Nota van beantwoording zienswijzen

Zienswijzen naar aanleiding van het ontwerp-bestemmingsplan Weidelaan-Papeweg

IMRO-code: NL.IMRO.0638.BP00037-ONT2

Profieltekening A: herinrichting Weidelaan

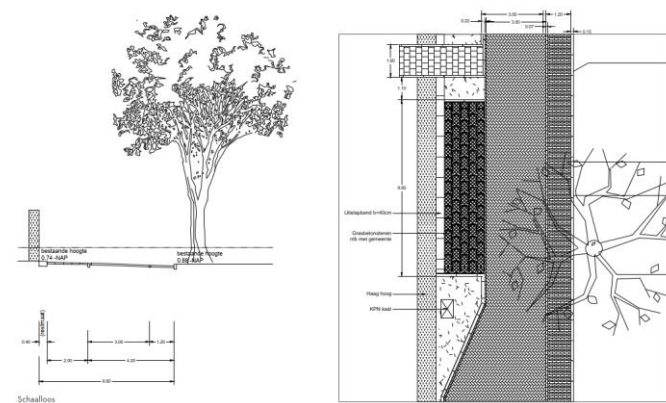
4.	Indiener 4	Indiener heeft een zienswijze over een aantal punten die onvoldoende en onvolledig zijn. 1. Indiener stelt dat de Weidelaan een smal straatje is met oude bomen en een sloot. Tijdens de	De zienswijze heeft voornamelijk betrekking op de herinrichting van de Weidelaan. Initiatiefnemer heeft met direct omwonenden een uitgebreide participatie gehouden met bewoners van de Weidelaan en de Noordbuurtseweg grenzend aan de Weidelaan. Een uitgebreid participatieverslag is hiervan terug te vinden op de volgende website: https://www.wonenindeweidelaan.nl/ Veel vragen worden hier ook beantwoord. 1. De herinrichting van de bestaande Weidelaan is uitgewerkt in bijlage 3 van het bestemmingsplan 'Beeldkwaliteitsplan

participatieavonden is er een schets gepresenteerd hoe bedacht is het toekomstige verkeer in goede banen te leiden: een fiets/voetgangers-suggestiestrook, een verbod voor de huisnummers 1 t/m 7 om voor hun huis te parkeren en openbare parkeerplekken bij de toekomstige nieuwe woningen (dan mag je hopen dat er een plekje vrij is). Indiener vraagt zich af of de huizen nog wel bereikbaar zijn in de toekomst en of er ook een stopverbod in de straat komt.

Langs de hele perceelsgrens is nu een gemeenteperk. Deze zal worden opgeofferd om ruimte te scheppen. De toekomstige geplande parkeerplekken (nog maar 3 stuks!) komen pal tegen de nu bestaande haag aan. Hoe je dan moet uitstappen is indiener een raadsel.

Weidelaan'. Op pagina 45 van deze bijlage is een overzicht weergegeven van de herinrichting en zijn op pagina 46 en 47 hiervan ook profieldoorsneden gemaakt. De Weidelaan is en blijft een smal straatje en is een erftoegangsweg waarvoor een maximale snelheid geldt van 30 km/uur. De nieuwe profilering van de bestaande Weidelaan kent een bredere doorgang t.o.v. de bestaande situatie. De totale breedte van het nieuwe wegprofiel is 4.20 m¹ (rijbaan gecombineerd met een fiets- en wandelstrook), zodat auto's elkaar rustig kunnen passeren. In de bestaande situatie is dit met geparkeerde auto's niet mogelijk.
